NASLOVNA STRAN

DOPOLNITEV – SPREMEMBA PGD

**DRUGI TIR ŽELEZNIŠKE PROGE DIVAČA – KOPER
ODSEK ČRNI KAL - KOPER, – PREDORI,
SPREMEMBE ZARADI POVEČANJA PREREZA SERVISNIH
CEVI PREDOROV NA VELIKOST GLAVNIH CEVI**

3675/3610/P

TLORIS PREČNIKA P6 - dh=0.751m
Merilo 1:50

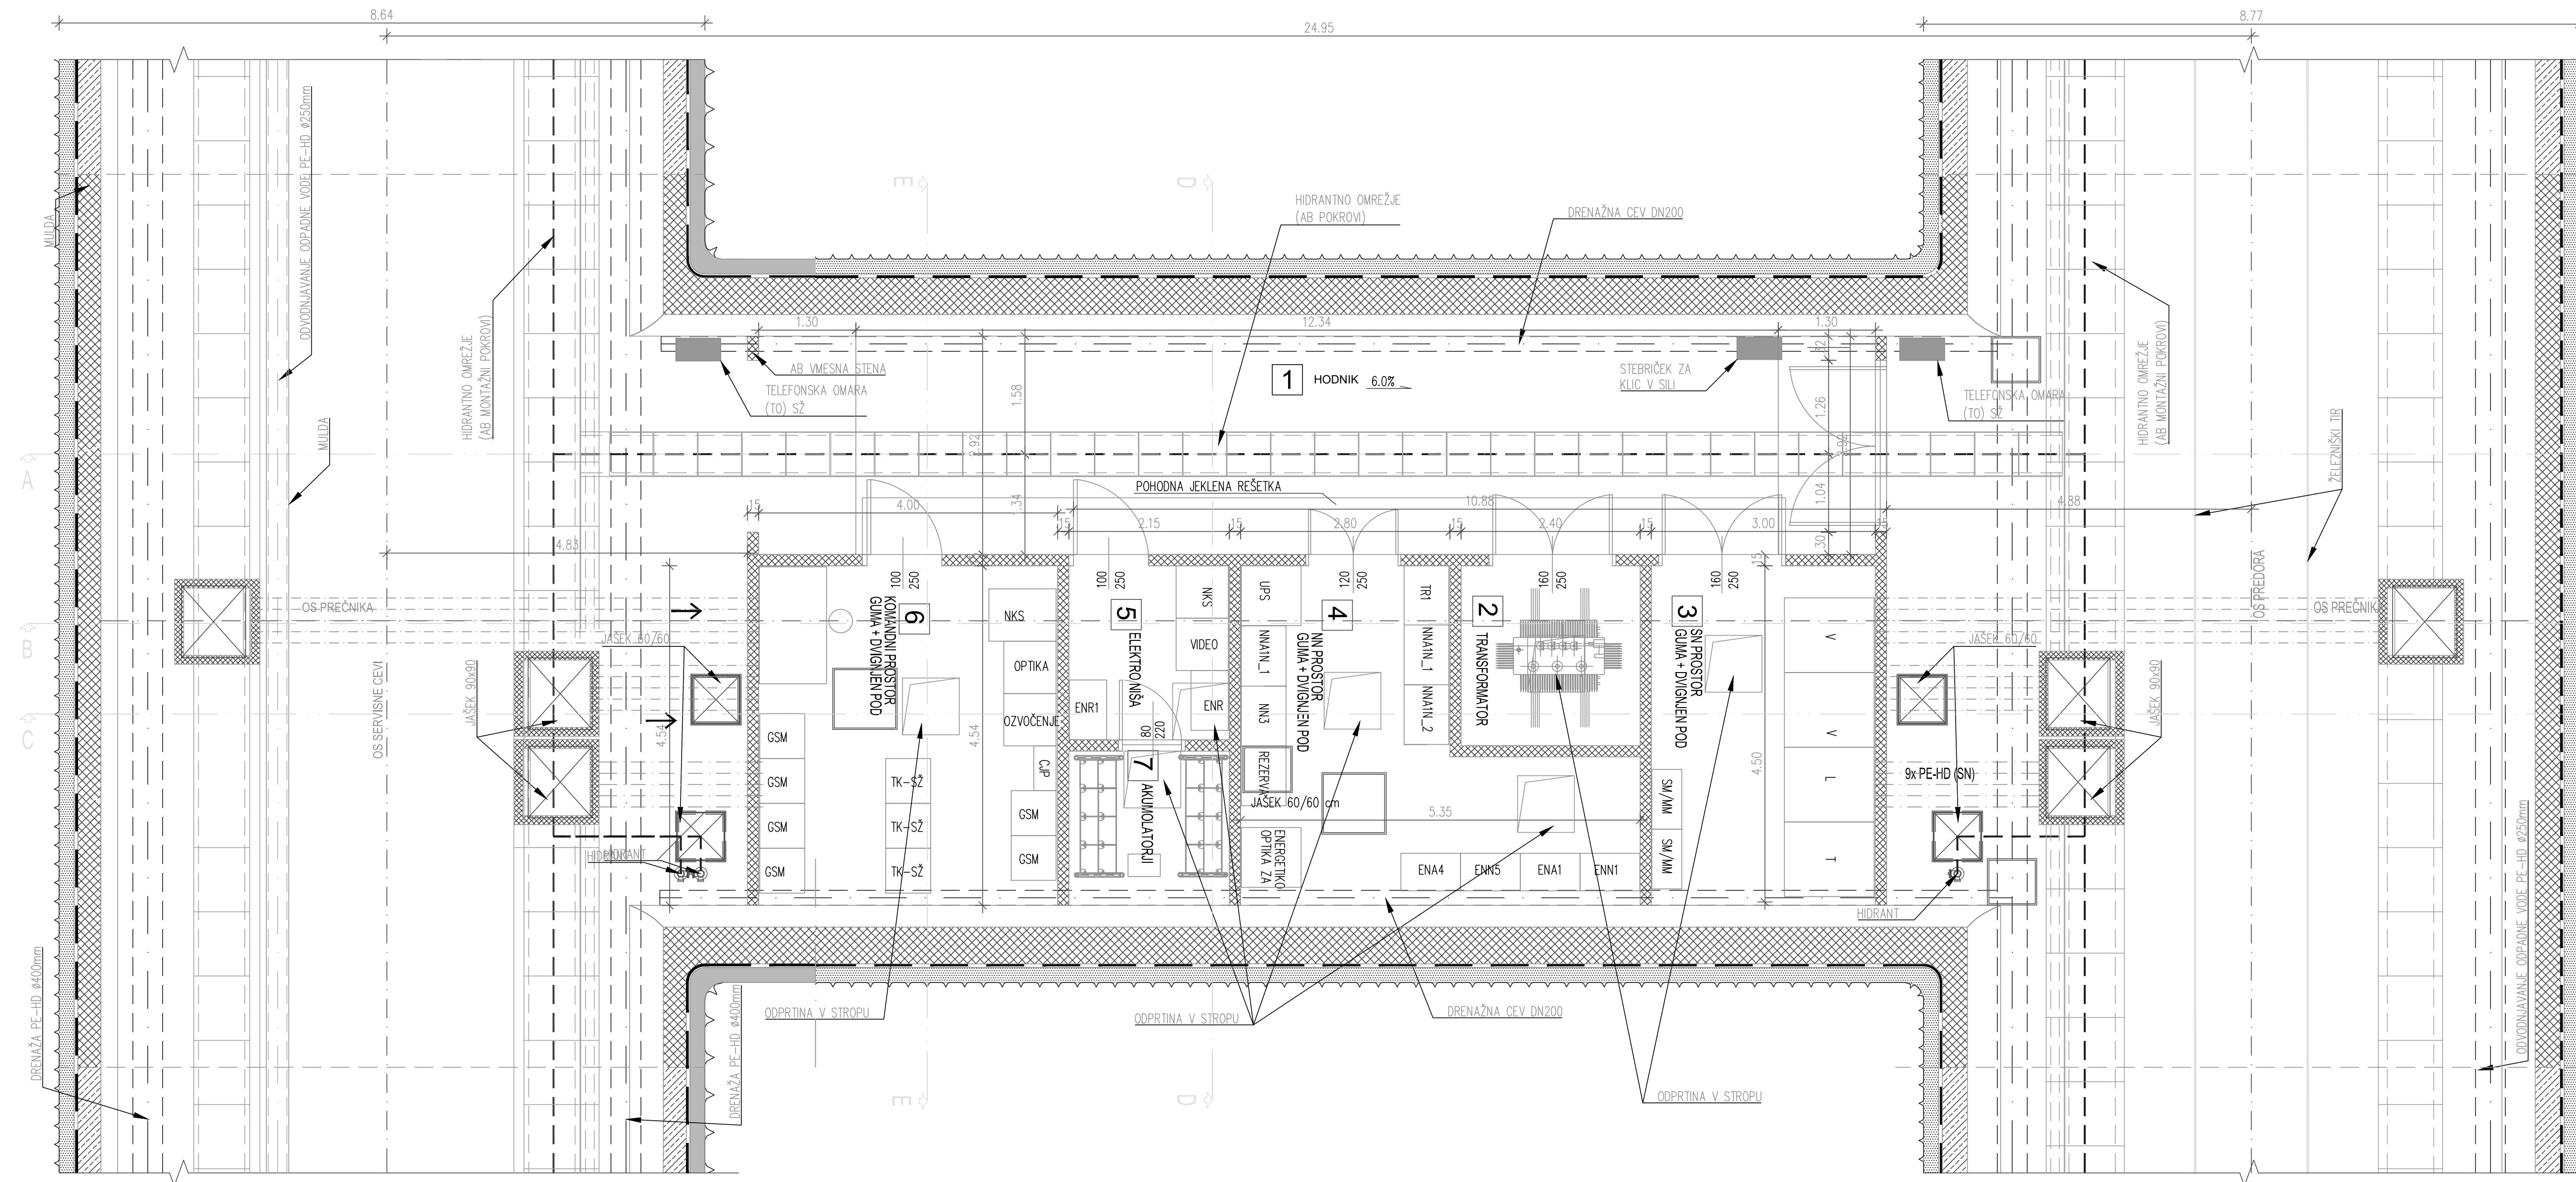
S spremembo PGD se je spremenila tudi projektna rešitev prečnikov v predoru T8. Prečniki so zasnovani enako kot v predorih T1 in T2. Tudi prečniki v predoru T8 imajo sedaj poleg pregrade v smeri glavne cevi s požarnimi vrati (kot v osnovnem PGD), predvideno še dodatno pregrado v smeri servisne cevi z vgrajenimi požarnimi vrati. Nad požarnimi vrati v smeri obeh cevi so vgrajene požarne lopute. Za vrati v smeri prečnika pa se v vsak prečnik vgradi tudi ventilator za ustvarjanje nadtlaka v prečniku in s tem zaporo za širjenje dima v smeri varnega območja v servisni cevi.

Prečniki v predoru T8 se tako razlikujejo od tistih v predorih t1 in T2 po obojestranskih požarnih vratih in dodatnih požarnih loputih nad vrati. Tudi prezračevanje v primeru požara je rešeno drugače. Kot je bilo omenjeno za to skrbijo ventilatorji v vsakem prečniku (1 ventilator na prečnik).

V primeru izgradnje levega tira se v vsak prečnik predora T8 vgradi še po en ventilator v smeri leve predorske cevi.

ZNAČILNI PREREZ
GLAVNE IN SERVISNE
CEVI PREDORA T8

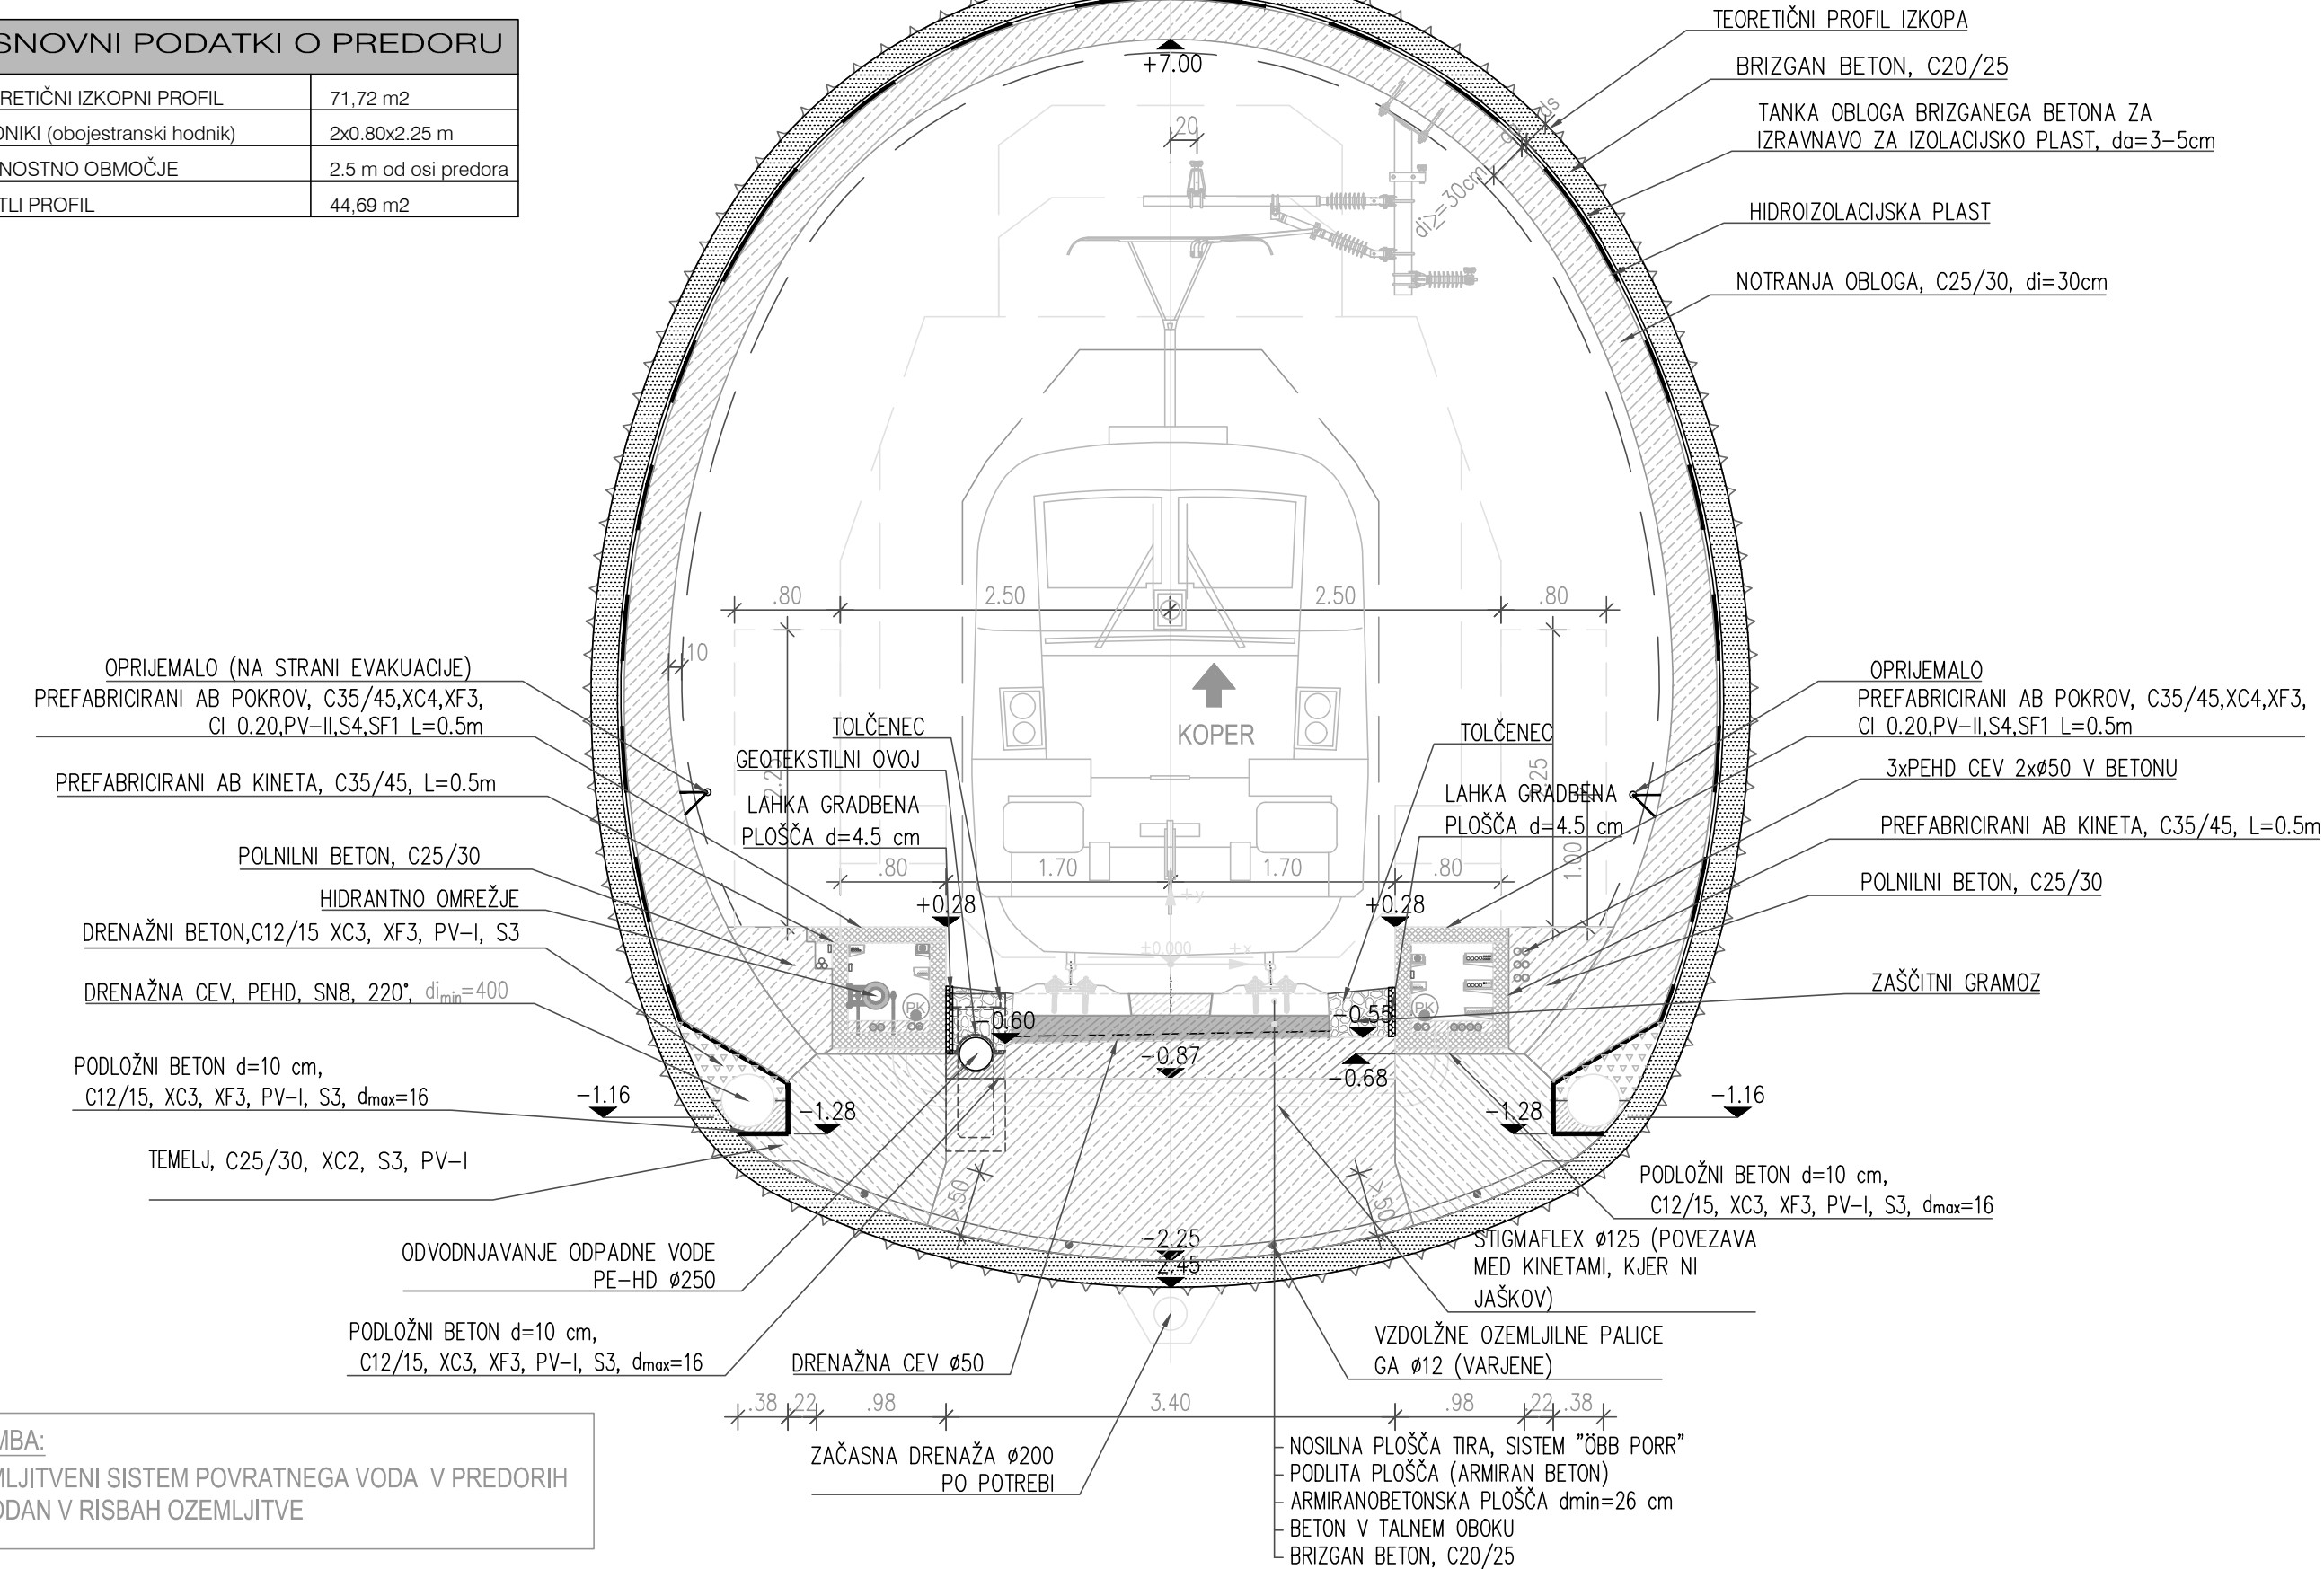
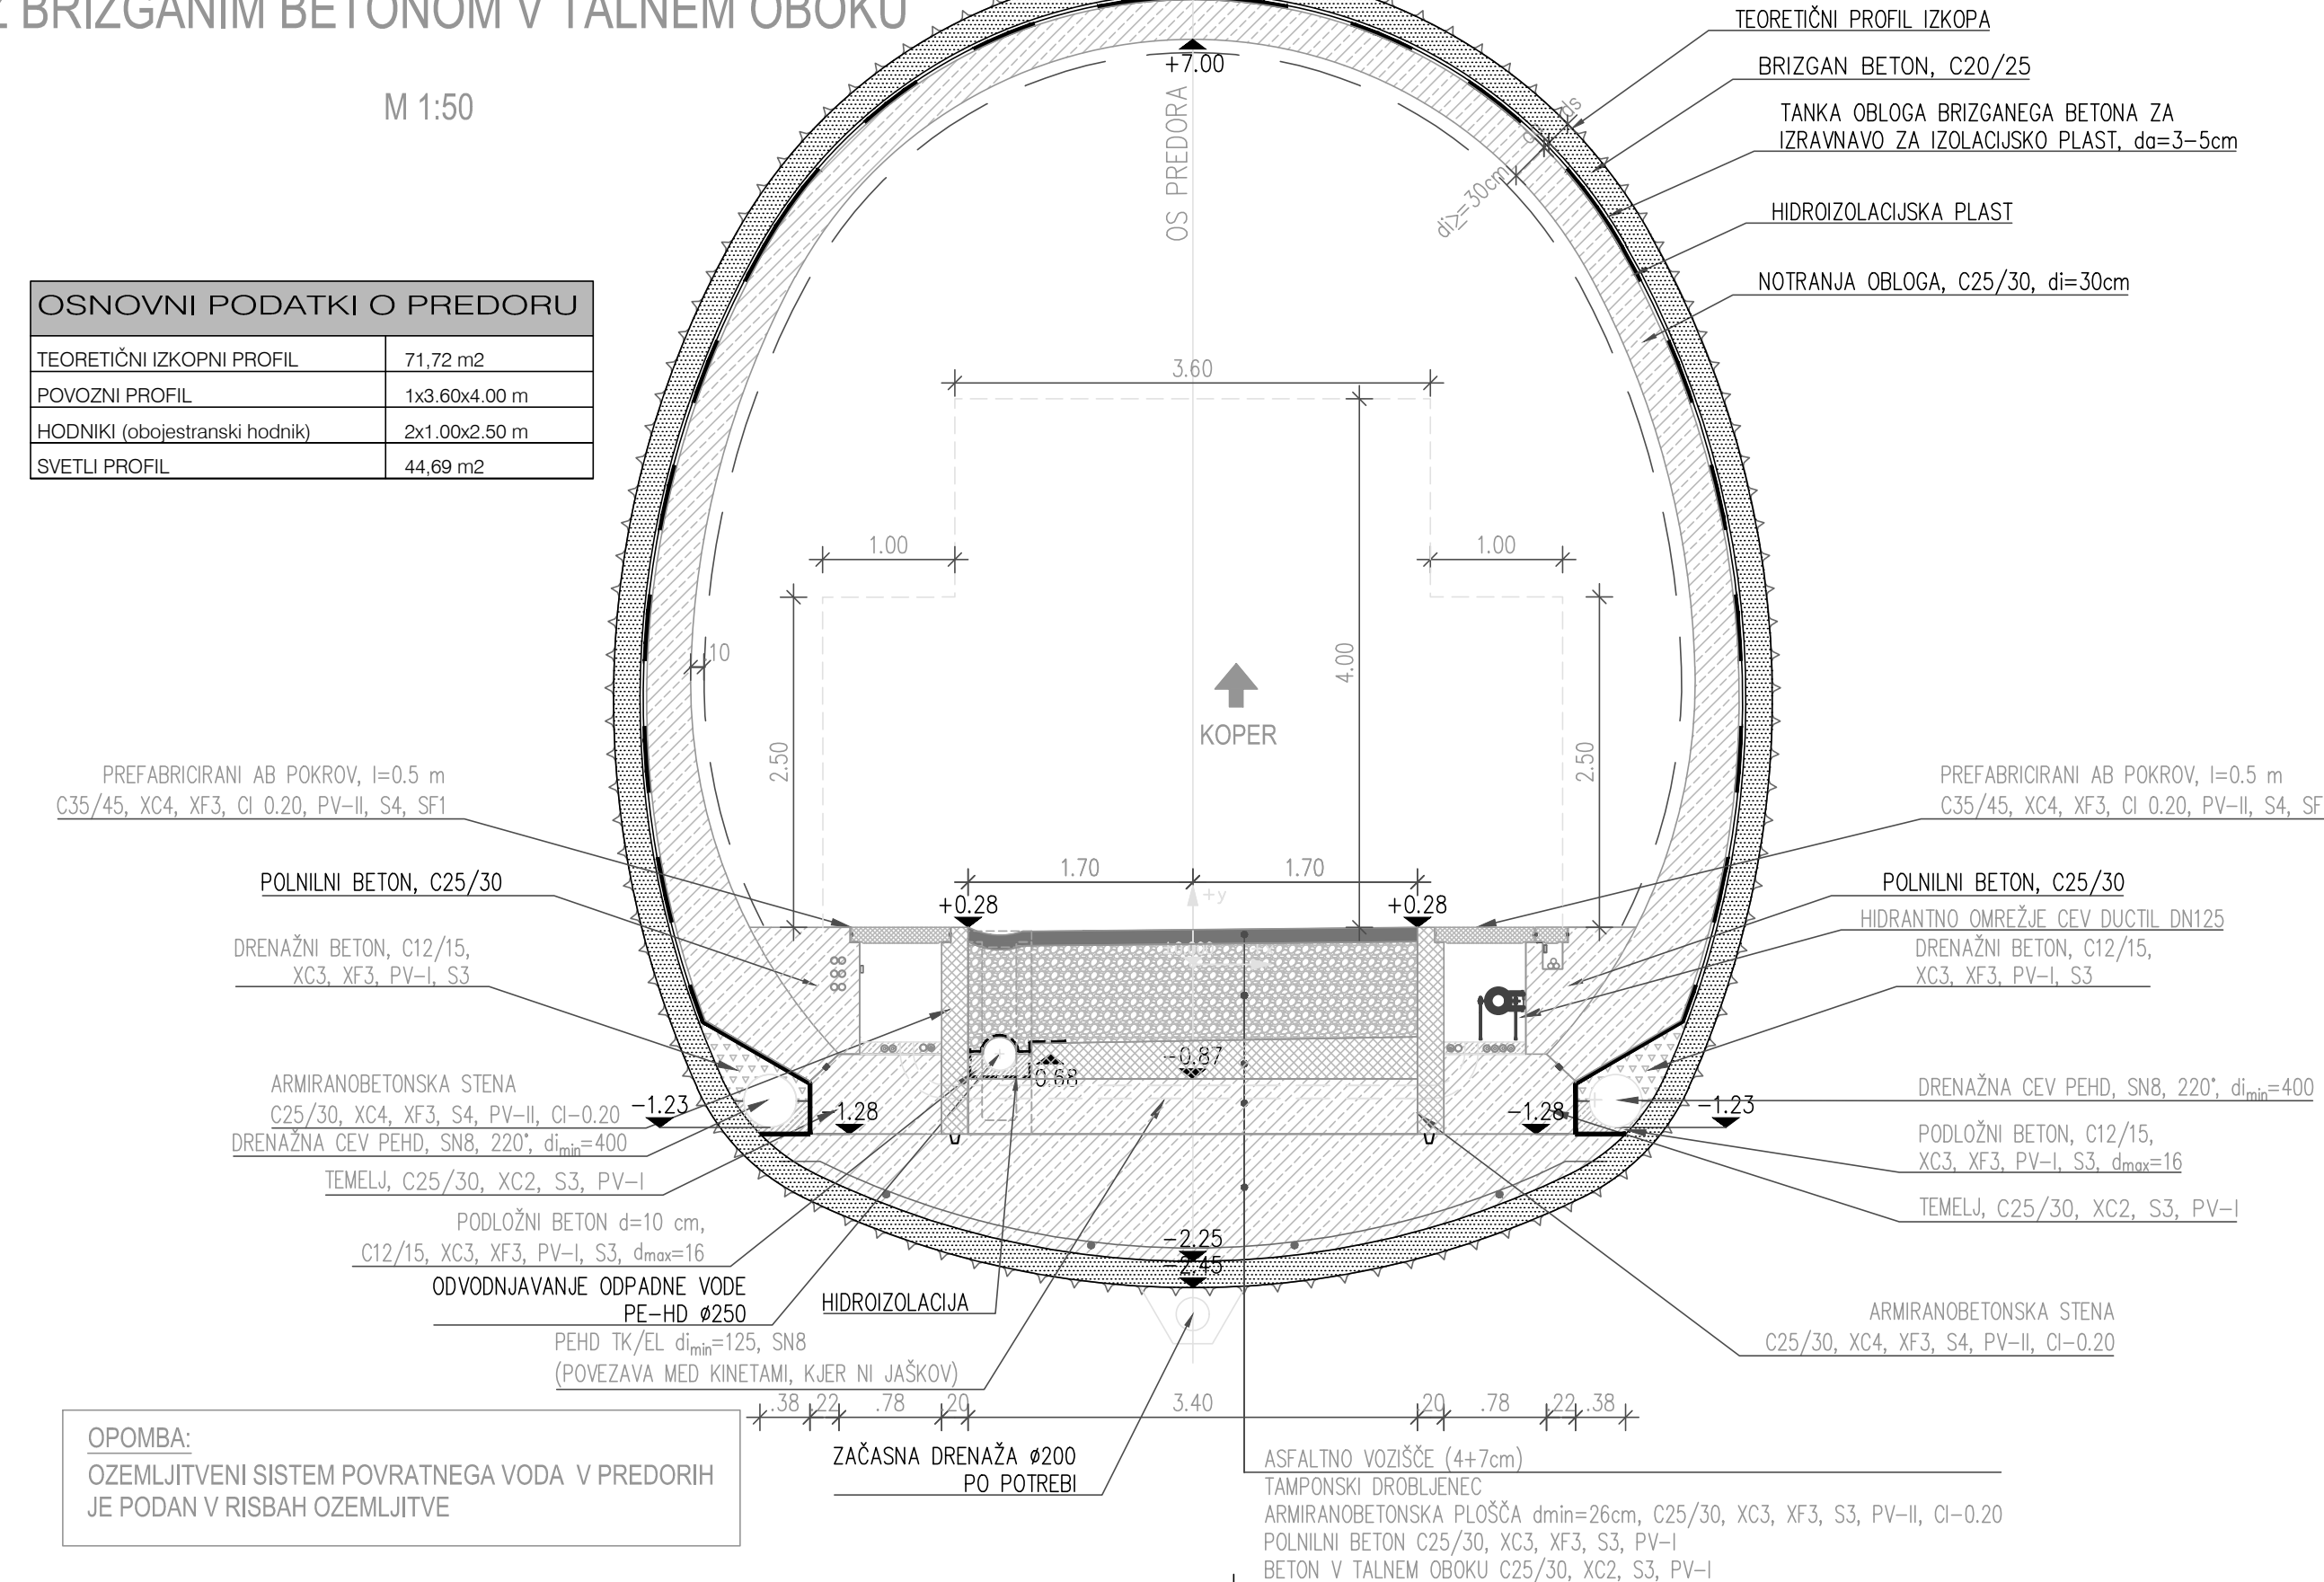
Na odseku Črni Kal – Koper so spremembe glede na osnovni PGD za sklop Predori samo znotraj predora. Gre za spremenjeno rešitev prečnikov in povečanje preseka servisne cevi predora T8. V nadaljevanju so prikazane le te spremembe.

Predor SC-T8:

Dolžina je 3.818,22m

Površina svetlega profila predora **44,69m²**

Površina teoretičnega izkopnega profila **71,72m²**
